LOTISSEMENT
'Les Pradeaux'

Examen au Cas par Cas
Demande de compléments

La présente note intervient suite à la demande de compléments concernant la demande au cas par cas pour la réalisation du lotissement les Pradeaux, communes de Lempdes (référence dossier 2022-ARA-KKP-4181).

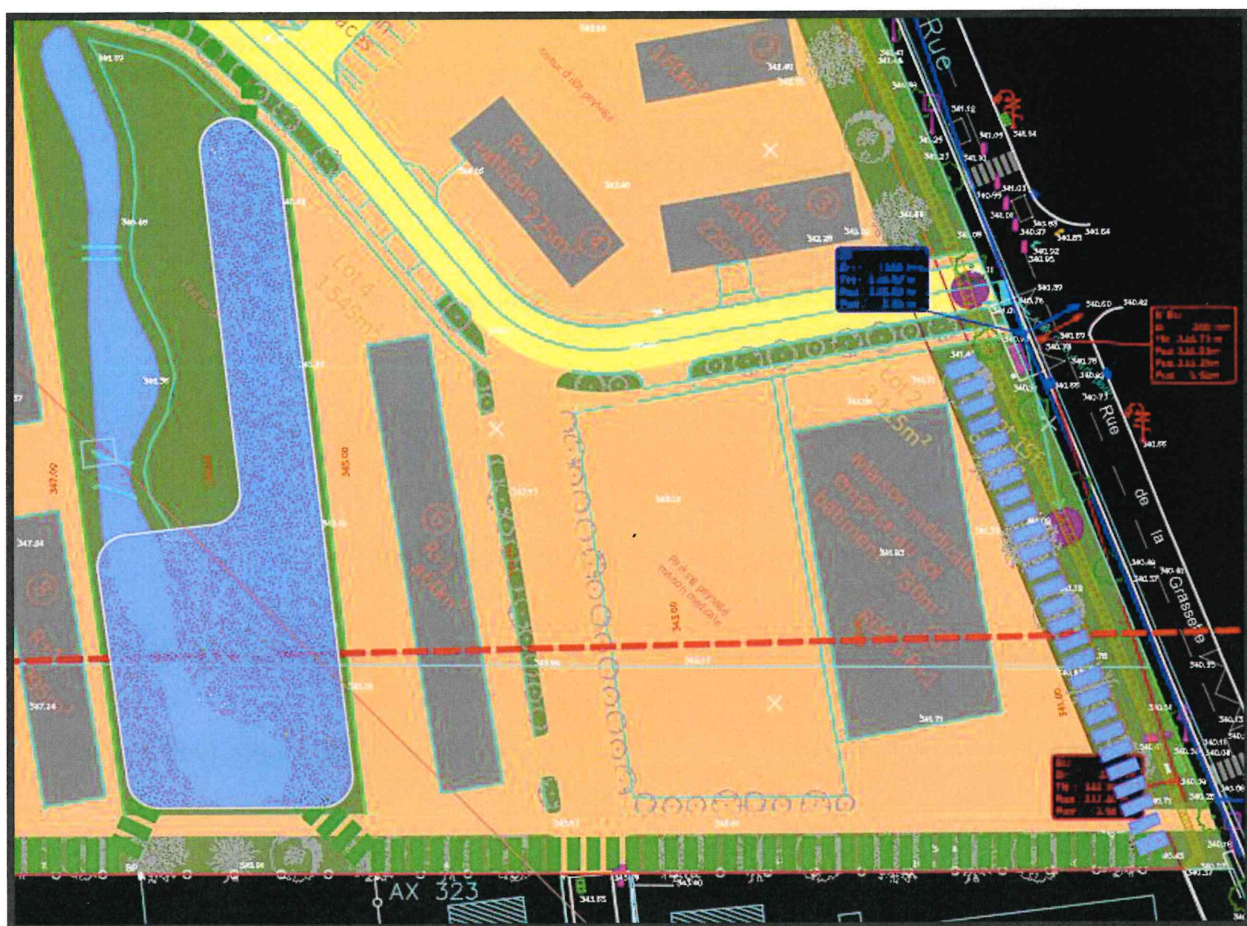
Page 2 : 4 : Caractéristiques générales du projet - 4.3 Décrivez sommairement le projet (principales caractéristiques du projet (configuration, choix techniques, nature des travaux...) et son calendrier de réalisation : Vous voudrez bien détailler les différents aménagements et constructions à réaliser (nombre de bâtiments et niveaux y compris la maison médicale) en précisant la surface de plancher totale créée, le(s) parking(s) aérien et souterrain en indiquant le nombre de places, les dimensionnements (volume) du/des ouvrage(s) de rétention prévu(s) et leurs localisations, les locaux techniques et voiries créés (chemins piétons, pistes cyclable...), les matériaux utilisés (type de revêtement par ex...) et les autres éléments constitutifs du projet (aire(s) de Jeux, espaces publics...) en décrivant brièvement les travaux pour chacune des phases concernées ;

Conformément au règlement de Clermont Auvergne Métropole, les rétentions seront dimensionnées en prenant un débit de fuite de 3 l/s/Ha aménagé et un volume de rétention de 450 m³/Ha imperméabilisé.

- 9 972 m² de bâtiment
- 2 348 m² de voirie
- 13 961 m² de surface de voirie semi perméable
- 20 655 m² d'espace vert / noue

- 1 pour le bâtiment
- 0.9 pour la voirie
- 0.7 pour les surfaces de voirie semi perméable
- 0.1 pour les espaces verts

Nous obtenons une surface active de 23 923 m², d'où un volume de rétention de 1 077 m³.

La rétention sera réalisée dans un bassin paysagé et une noue paysagère (voir plan ci-après).

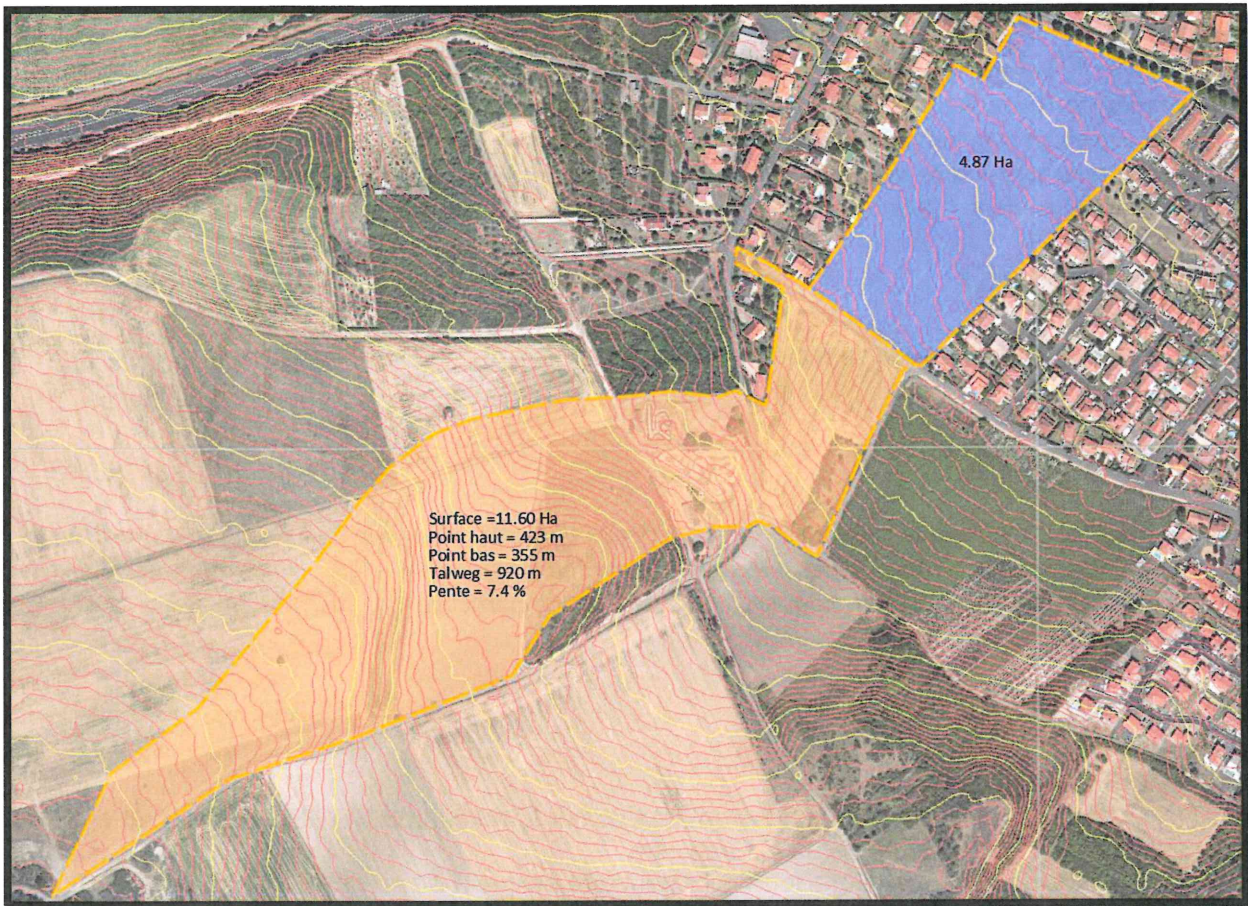
Page 8 : les émissions ; rejets eaux usées et eaux pluviales : Pourriez-vous également apporter plus d'éléments sur les eaux usées (déversoir et station d'épuration) et sur l'infiltration des eaux pluviales (bassin de rétention enherbé, noues...) ? Et en particulier les mesures mises en œuvre concernant le risque inondation existant ;

- Les effluents seront rejetés sur le réseau du SIAREC existant au droit de la rue de la Grassette
- Le volume journalier peut être estimé à 40 m³ (138 logements x 1.8 EH + 20 EH pour la maison médicale x 150l/j/EH)
- Les effluents seront traités à la station des 3 rivières

- Les essais de perméabilité menés sur site montrent une infiltration inférieure à 10 mm/h. De ce fait celle-ci sera négligée.
- Le système de gestion des eaux pluviales sera constitué essentiellement par des noues de transit en bordure de voirie et en fond de lot.
- Le risque inondation a été appréhendé en intégrant la gestion des eaux pluviales du bassin versant amont (voir plan ci-après) jusqu'à l'occurrence centennale dans le projet. Il sera réalisé une noue de transit (débit de 710 l/s minimum) en façade Sud et Est du projet permettant d'évacuer les eaux de ruissellement amont sans inondation (débit de 710 l/s déterminé avec la formule rationnelle).

Voir schéma de principe de gestion des eaux pluviales en annexe.

Plan de situation

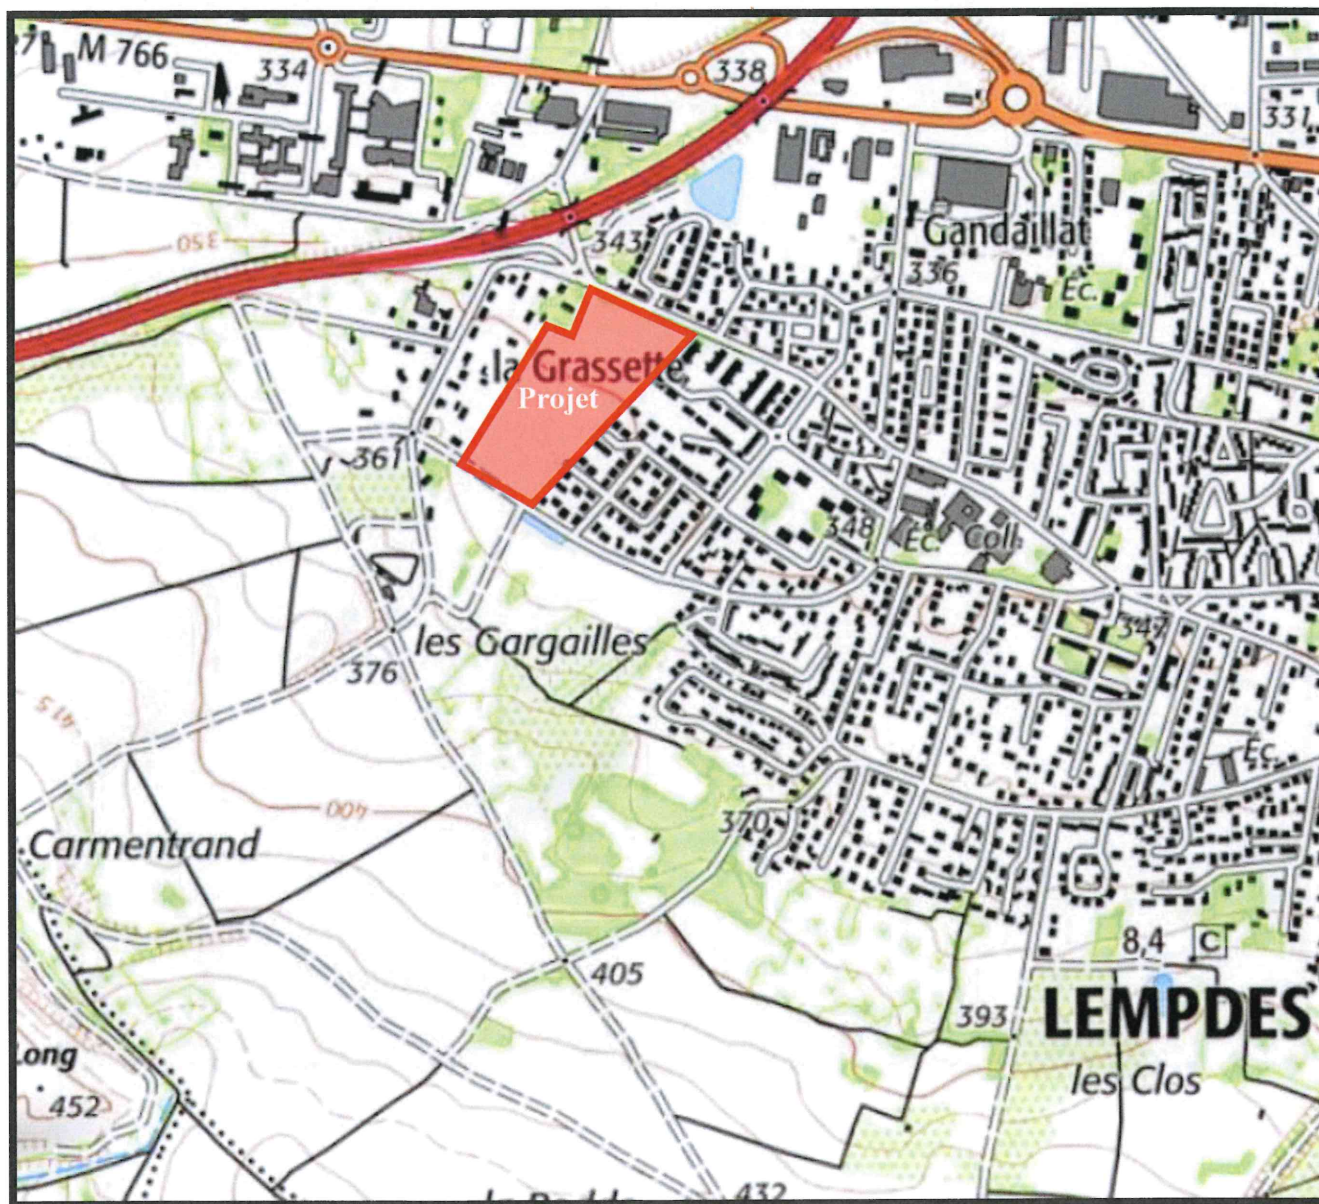
En compléments des plans de masse et profils fournis, afin de situer et d'évaluer l'intégration du projet dans son environnement proche et lointain, pouvez-vous nous transmettre un plan de situation, des photos du secteur en les repérant sur le plan demandé voire, si vous en disposez, d'une notice paysagère ou d'un cahier de prescriptions architecturales/paysagers/environnementales permettant d'avoir des informations complémentaires sur les types de plantations, végétaux, matériaux et revêtements choisis pour chacun des aménagements, etc.
